**Avis délibéré  
sur le projet d'aménagement du lot 5 de la ZAC Paul  
Hochart à L'Haÿ-les-Roses  
(94)**

**N°MRAe APJIF-2023-009  
en date du 16/02/2023**

**Avis en date du 30 juillet 2020  
de la Mission régionale d'autorité environnementale d'Île-de-France  
sur le projet d'aménagement de la ZAC Paul Hochart à l'Haÿ-les-Roses  
(Val-de-Marne)**

Figure 2: Plan de masse du lot 5

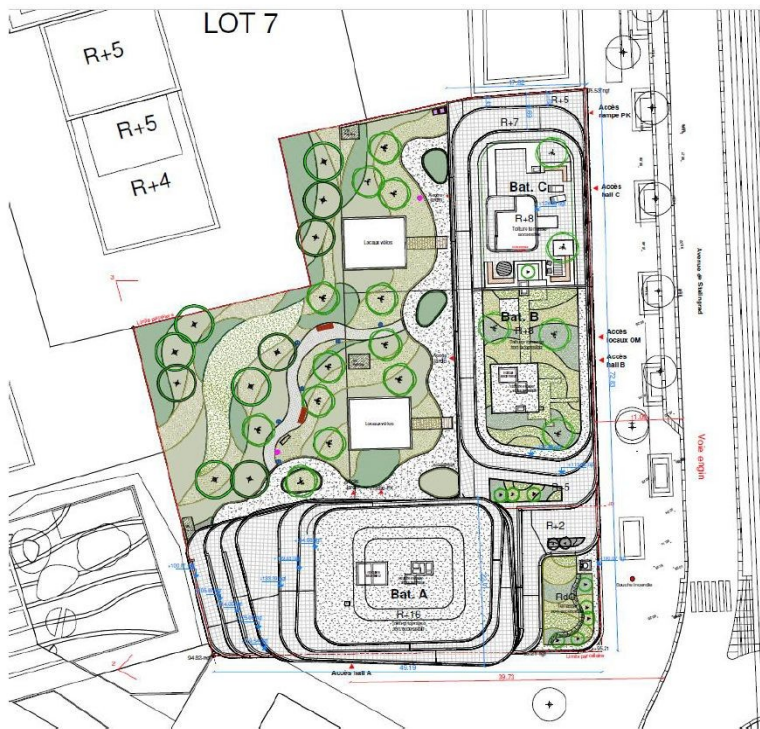
Les surfaces prévues sont de l'ordre de grandeur de celles présentées dans le dossier de réalisation de la ZAC (12 594 m<sup>2</sup> pour le lot 5). En revanche, la hauteur des bâtiments a été modifiée et la tour (bâtiment A, au sud du lot) initialement prévue en R+15 a été rehaussée jusqu'à R+16.

- justifier la localisation des immeubles d'habitation en bordure de l'avenue de Stalingrad (RD7) ;
- optimiser la configuration du plan de masse des bâtiments du lot 5 afin de réduire davantage les logements mono-orientés sur l'avenue et ainsi les usagers directement exposés aux nuisances sonores
- reconsidérer la programmation pour accueillir dans les espaces les plus impactés par le bruit (notamment au 1<sup>er</sup> étage) des activités tertiaires, médicales ou para médicales en lieu et place des logements prévus.

**Fig 2. Plan masse du projet (source : d'étude d'impact du dossier de réalisation)**

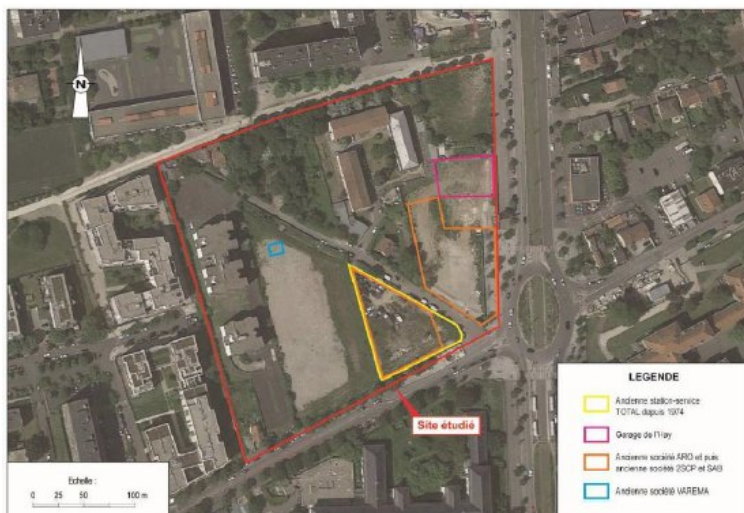
La MRAe note la qualité des descriptions fournies, excepté le plan masse qui gagnerait à comporter des justifications sur l'agencement du bâti et ses usages.
